# Projet de centrale agrivoltaïque de Chevenon – Chevenon (58)

## Réponse à l'avis du service Loire Sécurité Risques

PC n° 058 072 22 N002

NOTE LIEE A LA SITUATION DU PROJET EN ZONE INONDABLE  
DU PPRI DE LA LOIRE

Figure 3 – Plan masse du projet (source : PHOTOSOL)

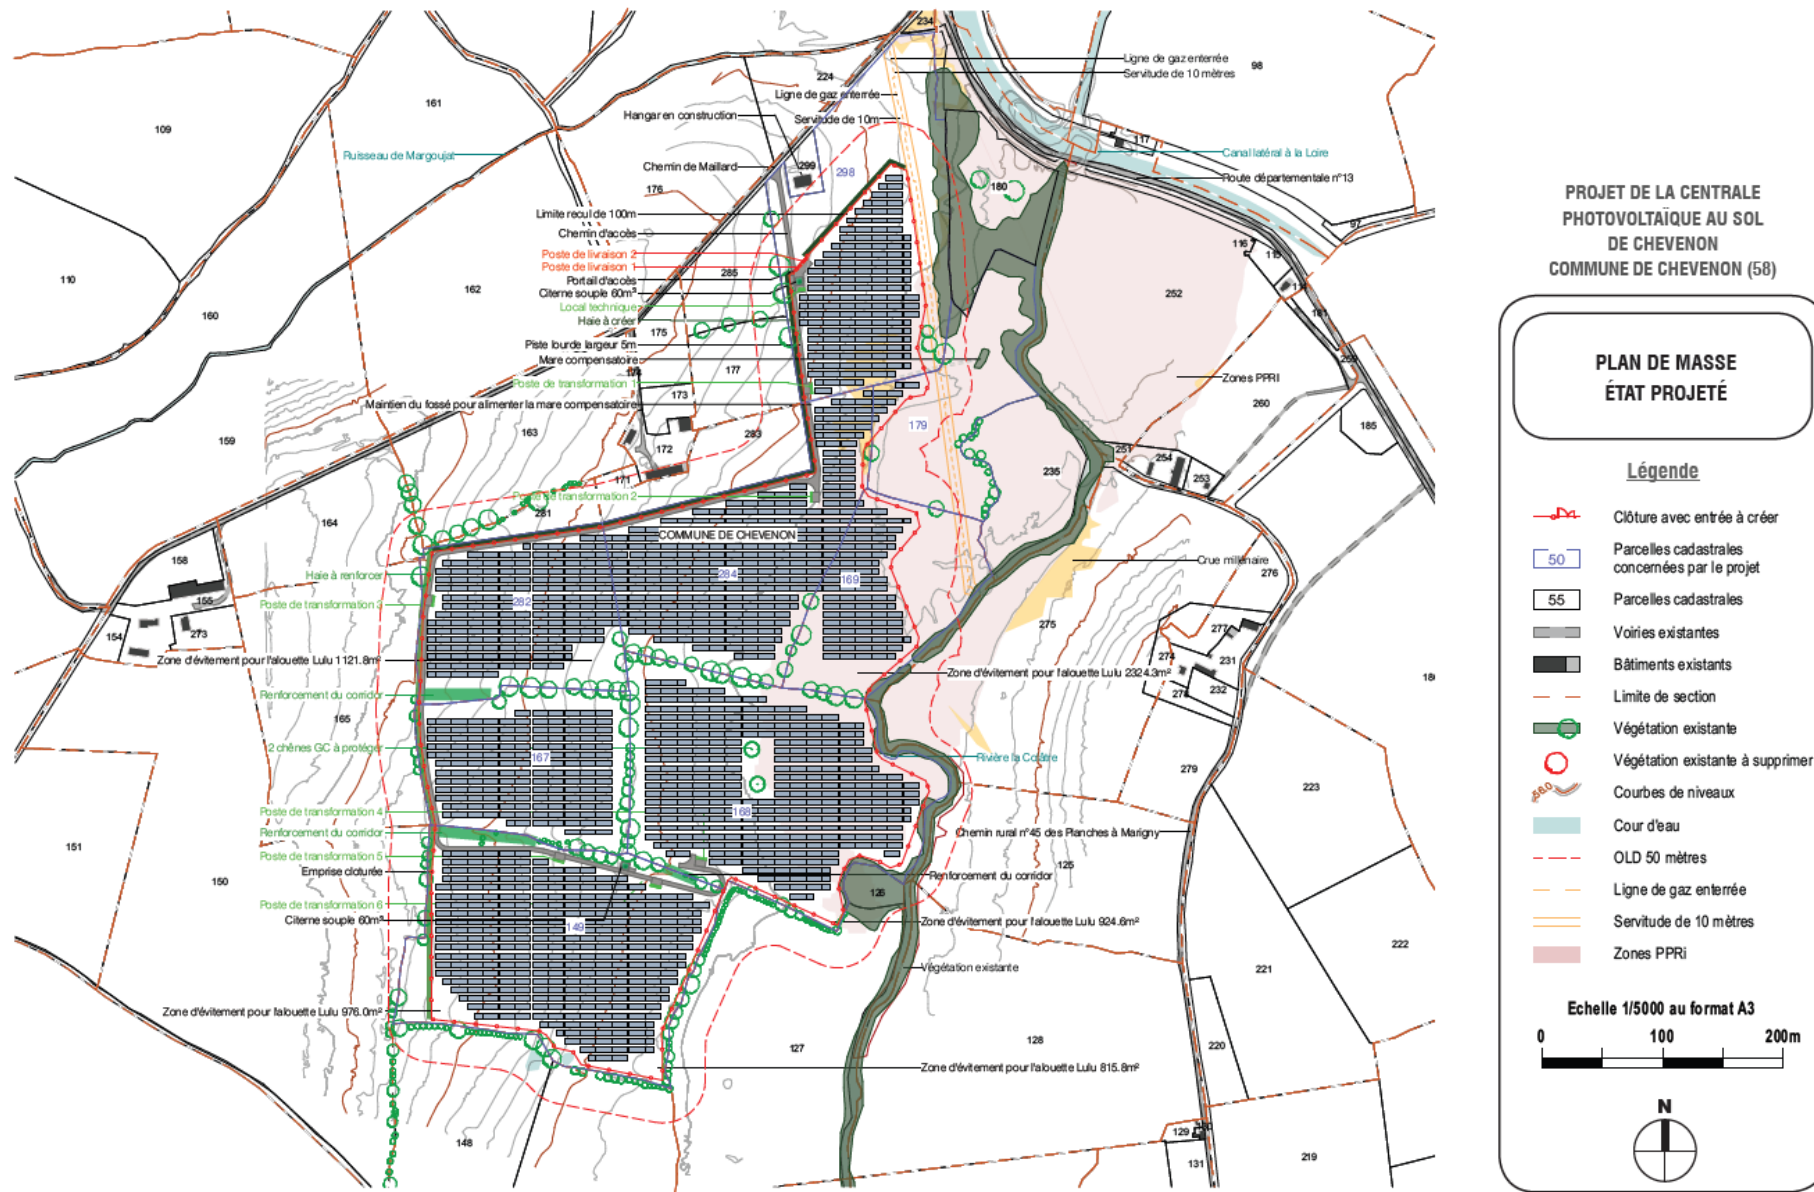
- Démontrer par une note technique l'absence d'alternative d'implanter l'installation en dehors des zones inondables, ou à défaut, dans un secteur d'aléa inférieur ;
- Examiner la situation des installations vis-à-vis de l'aléa inondation correspondant aux Plus Hautes Eaux Connues (PHEC) dans l'étude d'impact et de justifier la non-aggravation du risque en amont et en aval du projet ;
- Démontrer la solidité des structures porteuses des panneaux et de leur ancrage.

Afin de respecter le règlement du PPRI, le projet a été implanté en dehors de la zone d'aléa fort (A3). Une partie reste située en zones A1 et A2. Le plan masse du projet retenu est le suivant :

Figure 6 – Topographie au niveau de la zone inondable et du projet (ligne rouge = clôtures)

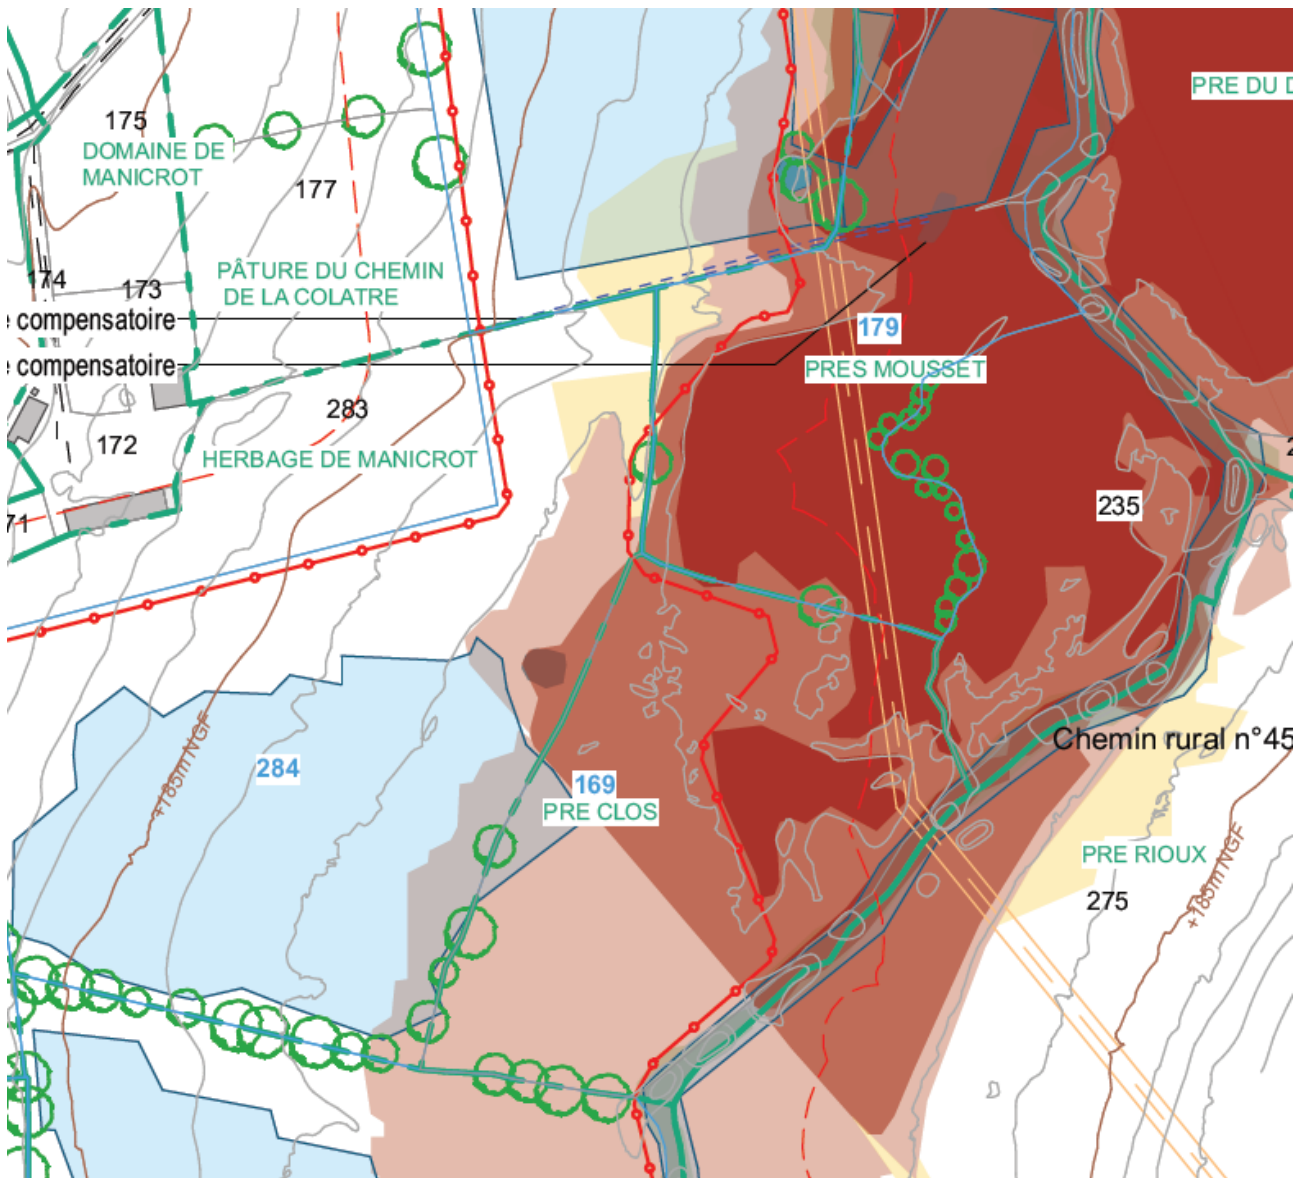
La cote des PHEC à retenir au droit du projet s'établit à la côte 182,75 m NGF, représentant ainsi une hauteur d'eau d'environ 1 m.

Au droit du projet, la cote des plus hautes eaux (**PHEC**) est de **183 m NGF**.

D'après les relevés précis du géomètre au niveau de la ZIP, le **terrain naturel (TN)** sur le secteur inondable est compris entre 182 et 183 m NGF.
